Modulo per la presentazione delle osservazioni per i piani/programmi/progetti sottoposti a procedimenti di valutazione ambientale di competenza statale

ID: Codice procedura (ID_VIP/ID_MATTM): 12691

“Progetto di un impianto eolico denominato "Pitigliano" ubicato nei comuni di Pitigliano (GR) e Sorano (GR) costituito da 20 (venti) aerogeneratori di potenza nominale 7,0 MW per un totale di 140,0 MW con relative opere connesse ed infrastrutture indispensabili”

Immagine 1. Vincoli ex art. 136 del CBC dal PIT della Regione Toscana e zona approssimativa dove è progettato l'impianto industriale.

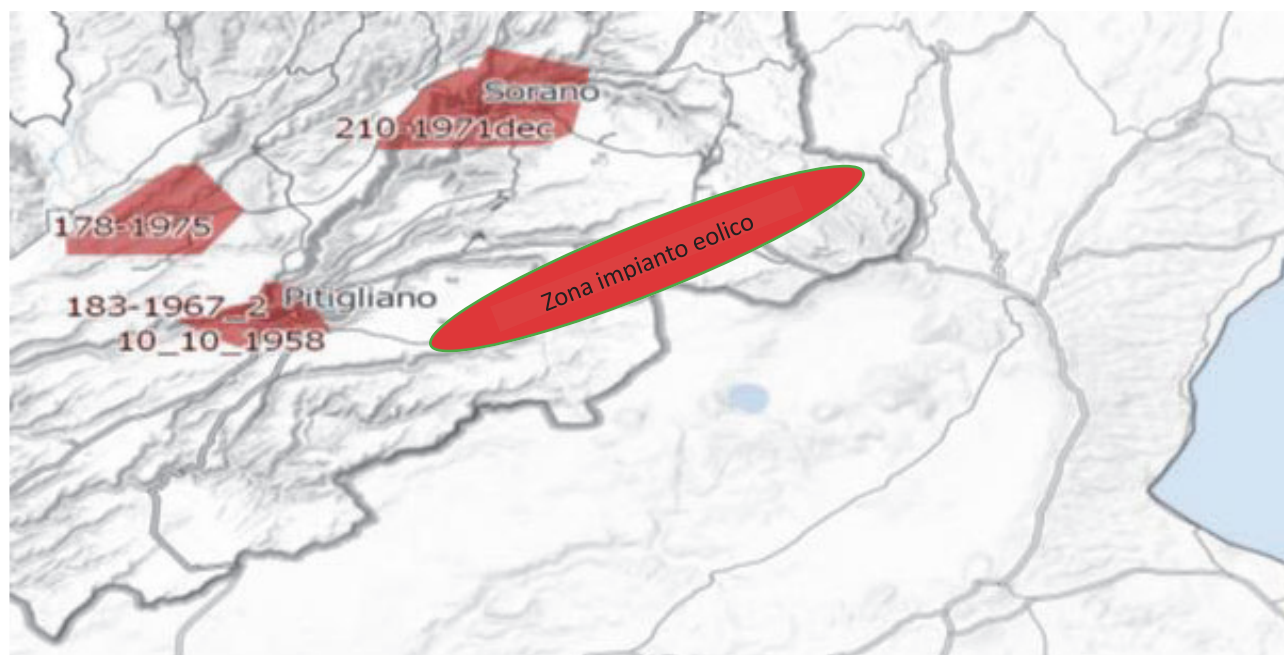
Al contrario si evidenzia che l'impianto eolico industriale citato non solo ricadrebbe con tutti e 20 gli aerogeneratori all'interno delle fasce di rispetto di 3 km dei due vincoli paesaggistici di notevole interesse pubblico esistenti nella Regione Lazio e con una parte di essi nel vincolo paesaggistico del centro abitato di Sorano (GR), quindi in aree non idonee all'installazione di impianti di energia rinnovabile. Addirittura, alcuni aerogeneratori sarebbero ubicati a poche centinaia di metri dai perimetri dei due vincoli paesaggistici laziali ex art 136 del CBC. (Nell'Allegato n. 3 sono riportate le immagini che illustrano in maniera dettagliata quanto affermato).

un'ulteriore incompatibilità con la tutela del Paesaggio.

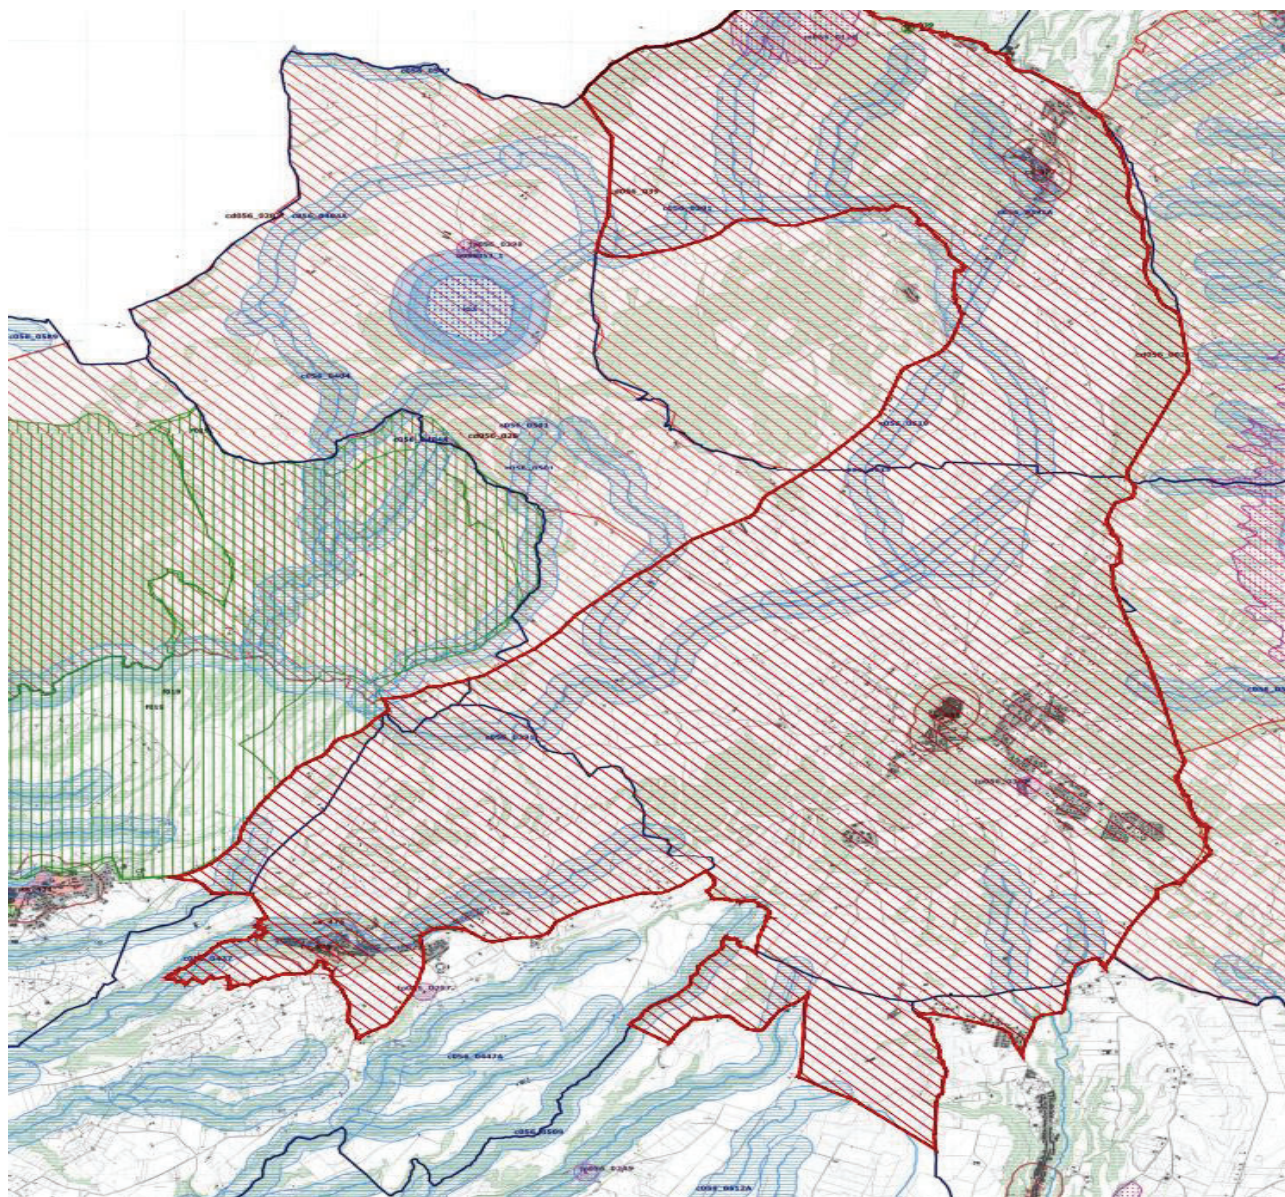
Come è illustrato nell'immagine si ribadisce che l'impianto industriale *Pitigliano* ricade completamente all'interno delle fasce di rispetto dei due vincoli di notevole interesse pubblico e lambisce quelle di un terzo vincolo e quindi come affermato dal Consiglio di Stato nelle sentenze citate, l'impianto è insediato in area non idonea ai sensi dell'art. 20 comma 8 lettera c quater del D.Lgs. n. 199/2021 e ss.mm.ii al contrario di quanto sostiene la proponente.

Si ricorda inoltre che il vincolo dell'*"Orlo della Caldera di Latera"* ha cucito insieme i due vincoli enunciati e già esistenti della *Conca del Lago di Bolsena* (D.M. 24.10.1960 e D.M. 22.05.1985) e la *Conca del Lago di Mezzano* e territorio circostante (DM 22.05.1976 "*Conca del Lago di Mezzano e territorio circostante*" e DM 22.05.1984 "*Selva del Lamone*") testimoniando, se ce ne fosse stato ancora bisogno, il notevole pregio paesaggistico di tutta l'area. Pregio paesaggistico arricchito dal valore naturalistico della confinante Riserva Naturale regionale *Selva del Lamone* con la sua Area Contigua e i vari siti *Natura 2000* e le due aree di importanza internazionale per gli uccelli, *IBA 099 Lago di Bolsena* e la *012 Selva del Lamone*. Inoltre, si segnala anche l'impatto sulle tradizioni agroalimentari con la zona DOC vino bianco di Pitigliano, del Pecorino Toscano DOP, dell'olio extravergine di oliva DOP Canino, la Lenticchia di Onano, il vino Aleatico e il fagiolo del Purgatorio di Gradoli e altri pregiati prodotti tipici locali del *Biodistretto del Lago di Bolsena* che comprende anche i comuni laziali interessati dall'impianto industriale.

Immagine 3. Cumulo di una parte di impianti eolici, fotovoltaici e geotermici industriali in progettazione ed esistenti intorno all’eolico industriale Pitigliano.

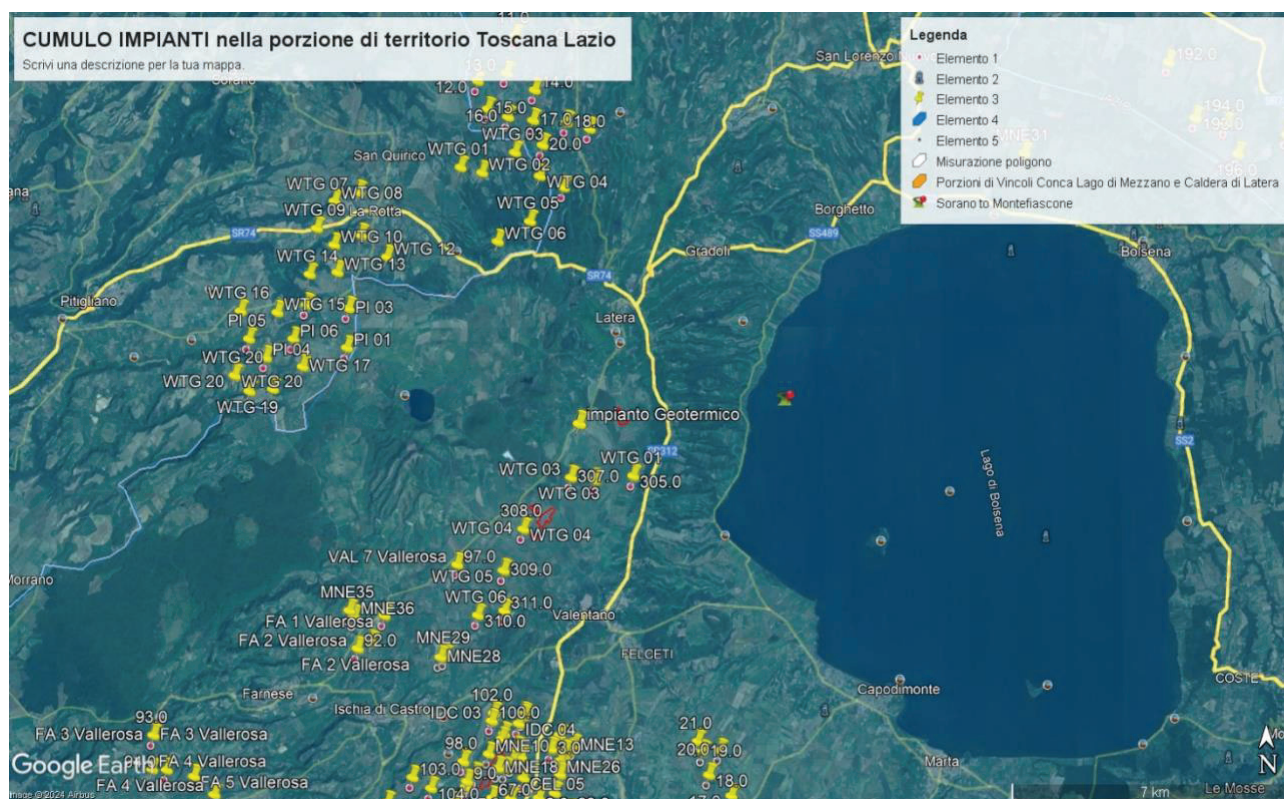
scale di studio (vasta, intermedia e di dettaglio...". Le analisi debbono non solo definire l'area di visibilità dell'impianto eolico industriale, **ma anche il modo in cui l'impianto viene percepito all'interno del bacino visivo.** Le analisi visive debbono inoltre tenere in opportuna considerazione **gli effetti cumulativi derivanti dalla presenza di più impianti".** Nella Relazione Paesaggistica e nello Studio di Impatto Ambientale prodotte dalla proponente come già evidenziato è stato ignorato il vincolo paesaggistico di notevole interesse pubblico ex articolo 136 del Codice dei Beni Culturali "*Ambito paesaggistico, geologico e geomorfologico dell'Orlo della Caldera di Latera ...*" Non vengono nemmeno citati gli impianti eolici in progetto al MASE, il *Rempillo* (6 aerogeneratori) e un altro in verifica amministrativa di 14 aerogeneratori e 72,6 MW. Ad oggi nei territori di Pitigliano, Sorano e in quello limitrofo potenzialmente potrebbero essere insediati 40 aerogeneratori alti 200 metri e larghi 170. Ma la Proponente si guarda bene dal citare gli altri impianti che creerebbero il cumulo e quindi maggiore impatto. Infatti, sul territorio della *Città del Tufo* (Sorano e Pitigliano) impatterebbero anche l'impianto eolico *Montarzo* di Onano con 13 aerogeneratori dalle dimensioni ricordate, l'altro eolico industriale nel territorio di Valentano con sette aerogeneratori (stesse dimensioni), gli impianti di Farnese con un minieolico di 3 Torri alte 60 metri già installate in località *Poggio del Crognolo* e l'impianto eolico industriale *Vallerosa* (7 aerogeneratori alti 200 metri e larghi 158 metri) in procedura VIA presso la Regione Lazio. Inoltre, altri impianti del minieolico già presenti a Valentano, Cellere e Piansano e due progetti eolici industriali con le stesse dimensioni (200 m x 170 m) nel Comune di Ischia di Castro. La valutazione del cumulo non prende in considerazione neanche gli impianti industriali di fotovoltaico e agrivoltaico in progetto a Farnese, Valentano, Ischia di Castro, Cellere e neppure l'impianto geotermico in procedura VIA al MASE, progettato nella *Caldera di Latera*. Quindi è stata effettuata una valutazione del potenziale impatto cumulativo non veritiera a dispetto di quanto affermato dalla Proponente che sostiene di aver preso in

considerazione uno spazio di 10 km intorno al suo impianto per gli impatti che si creerebbero.

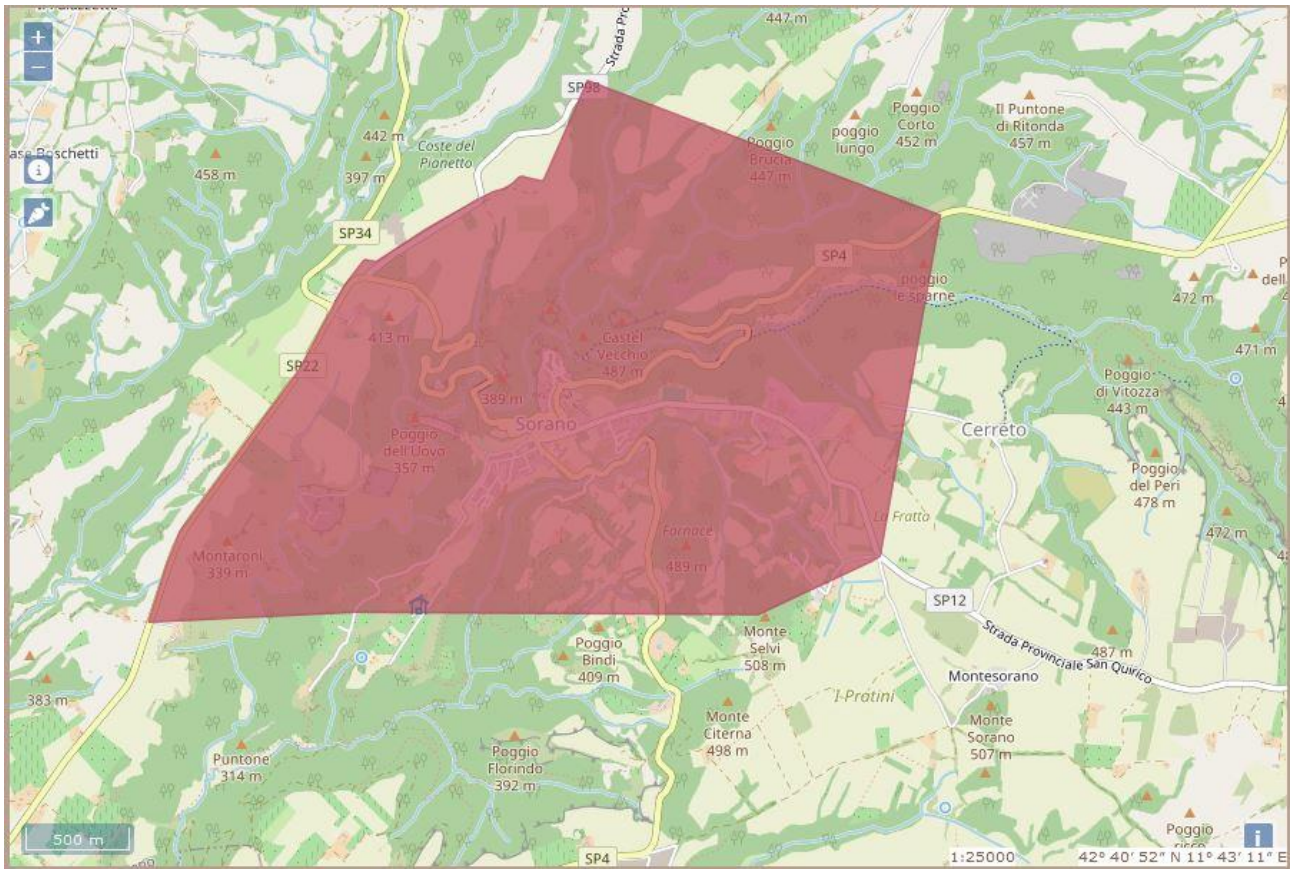
per il Comune di Pitigliano Codice Vincolo **90484** “Zona del Centro Storico di Pitigliano ed area circostante caratterizzata da memorie storiche e da monumenti insigni”, l’unico aerogeneratore interno alla fascia di rispetto di 3Km è il n.WTG.16 ml.2.900,00;

IMMAGINE n 2. Mappa eolici elaborata dall'Associazione Amici della Terra. La mappa evidenzia il cumulo degli impianti tra Lazio e Toscana.

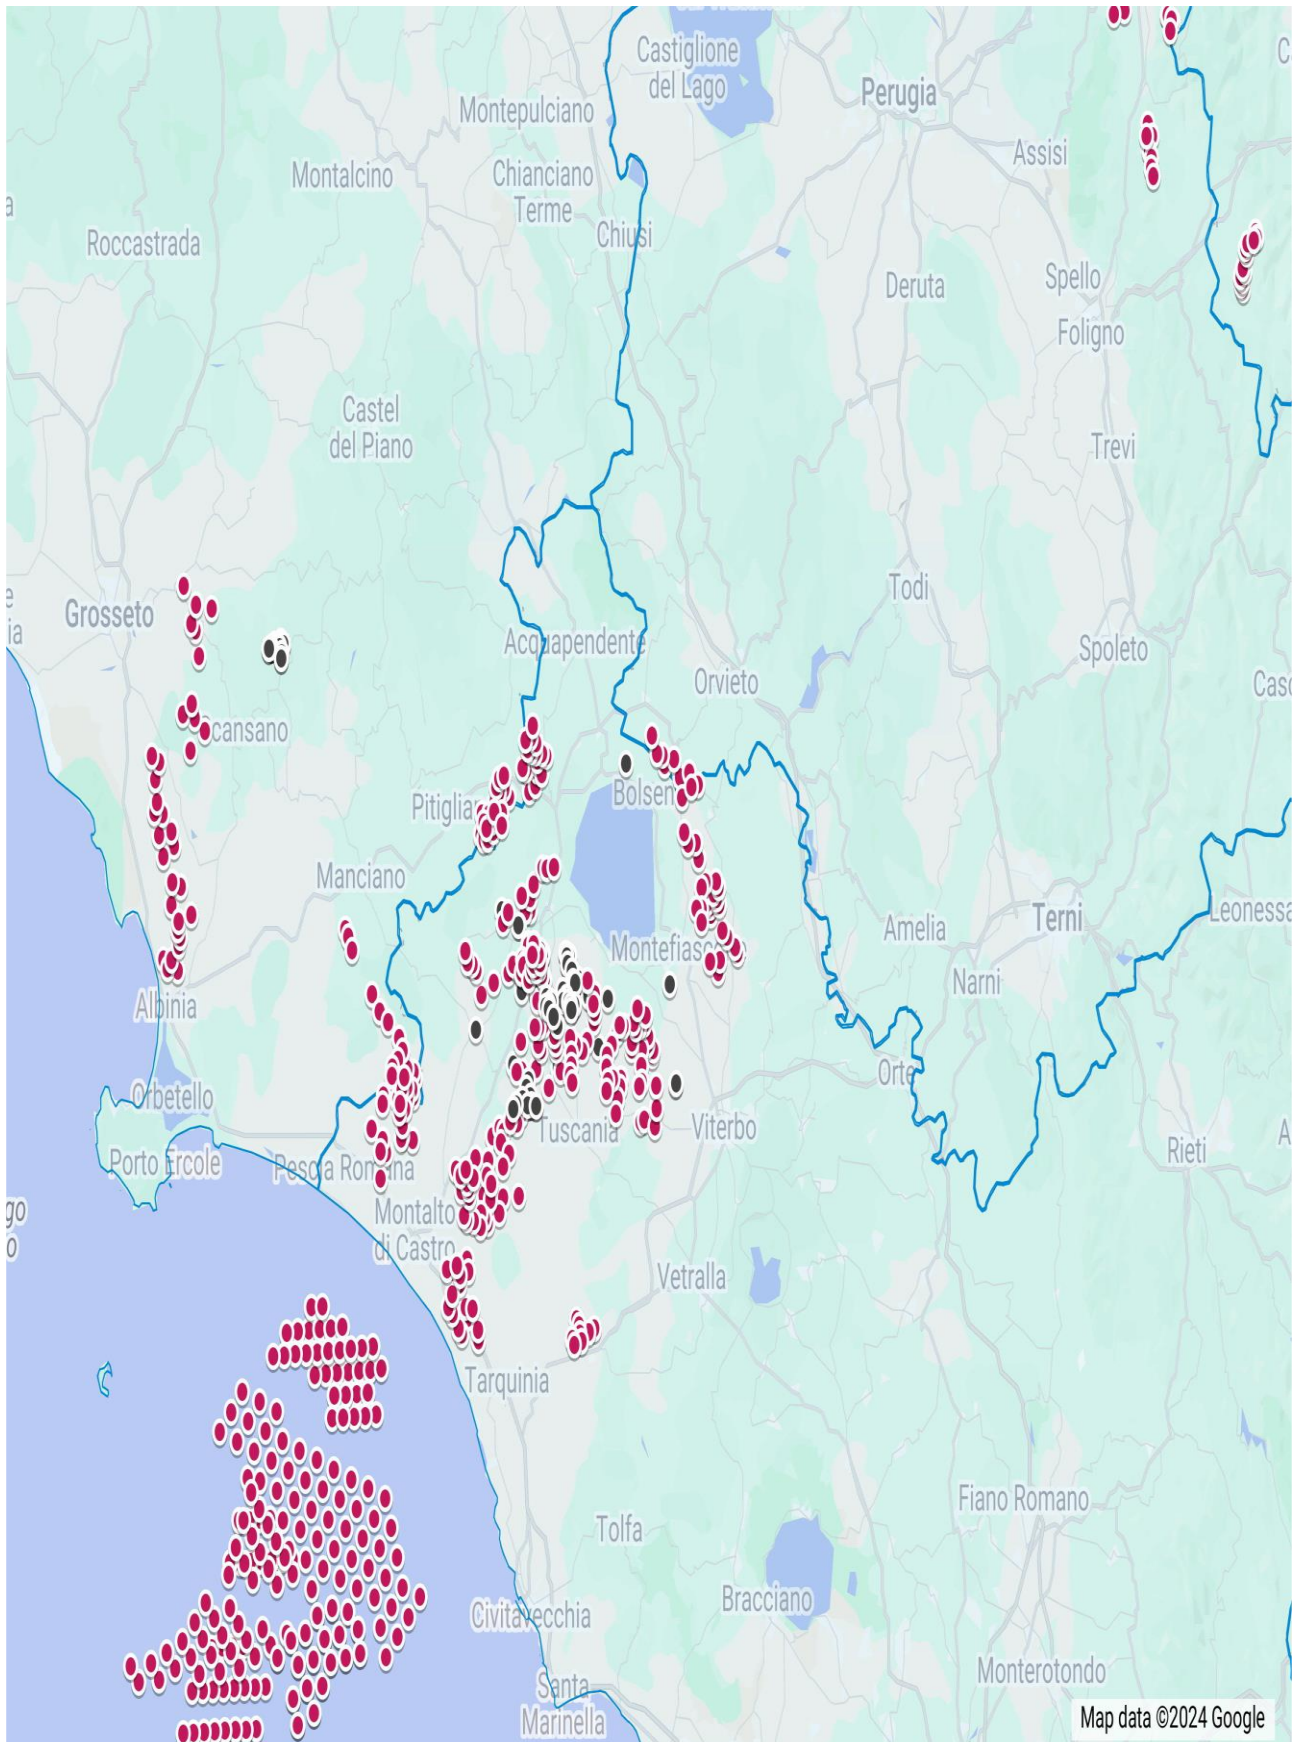
Riguardo al cumulo degli impianti FER, le mappe prodotte dalla proponente riguardano, come già evidenziato, soltanto una parte molto piccola degli impianti FER dell'area intermedia e vasta e in particolare di quelli eolici che contribuiscono a creare un notevole cumulo e la saturazione del territorio tosco laziale. Riguardo al cumulo dei soli impianti eolici si riporta la mappa dell'intervisibilità degli impianti eolici elaborata dall'associazione nazionale *Amici della Terra*.

IMMAGINE n. 4 Mappa della intervisibilità degli impianti eolici elaborata dall'Associazione nazionale Amici della Terra. La mappa non è aggiornata comunque rende molo bene dell'enorme impatto visivo creato dal cumulo degli impianti.

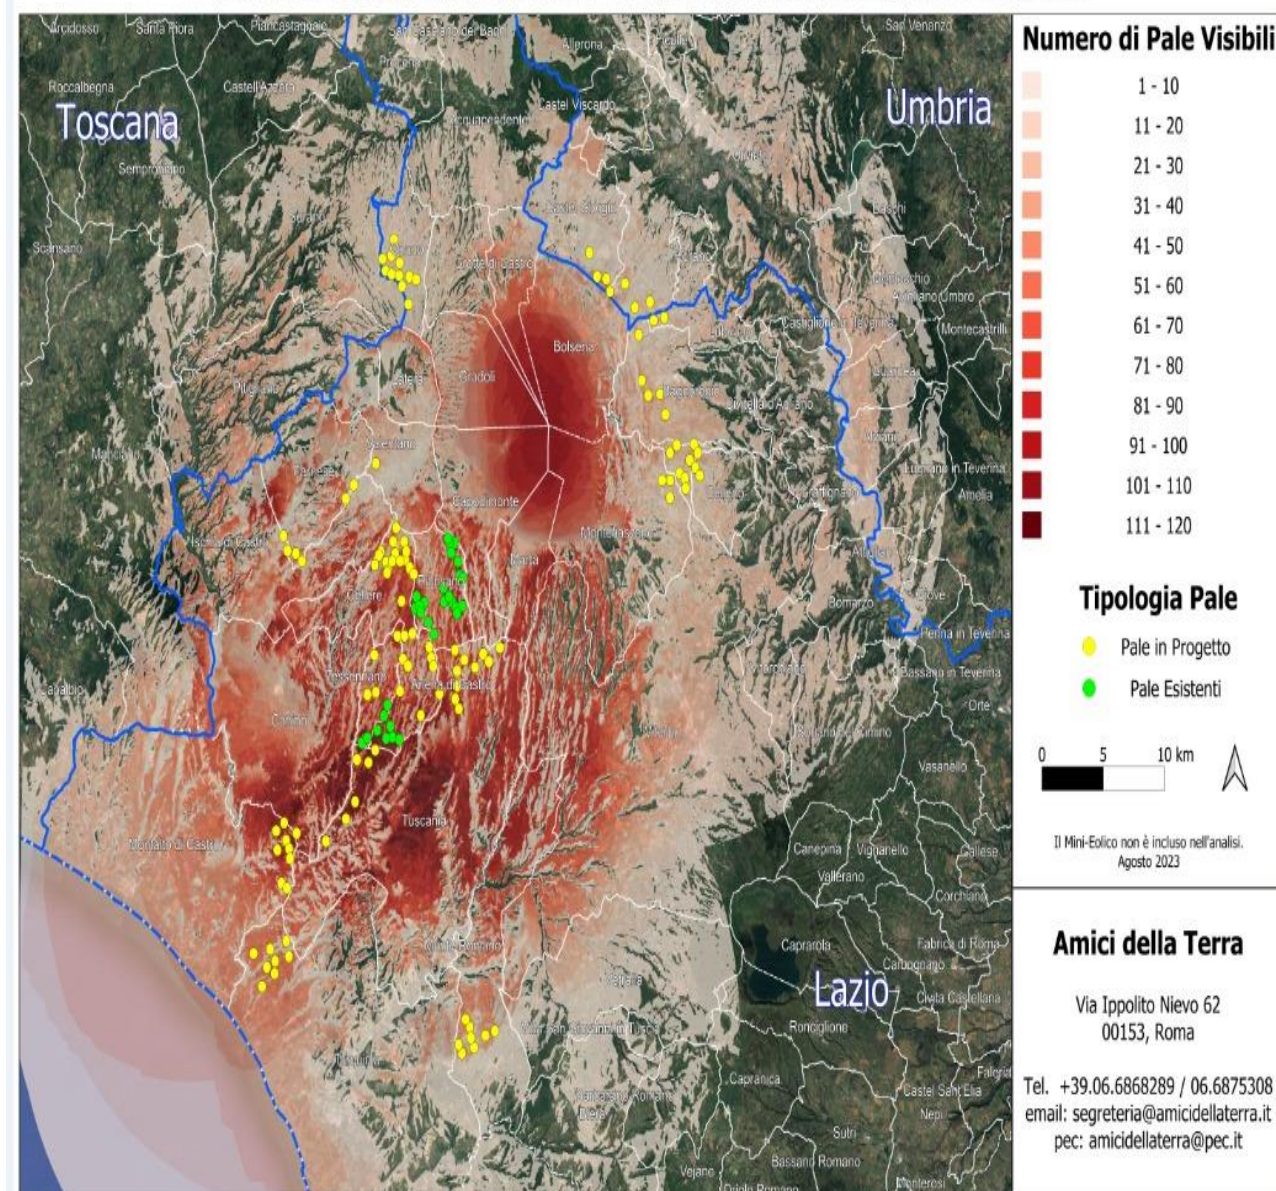
Se agli impianti eolici rappresentati qui sopra, che non comprendono né l'impianto eolico *Pitigliano* né le altre 14 pale del progetto eolico in verifica amministrativa sempre nel territorio di Pitigliano, si aggiungono le migliaia di ettari (7000 finora) di territorio occupato dagli impianti fotovoltaici e agrivoltaici e dalle altre tipologie appare chiaro il numero spropositato degli impianti FER nella Toscana meridionale e nella Tuscia.
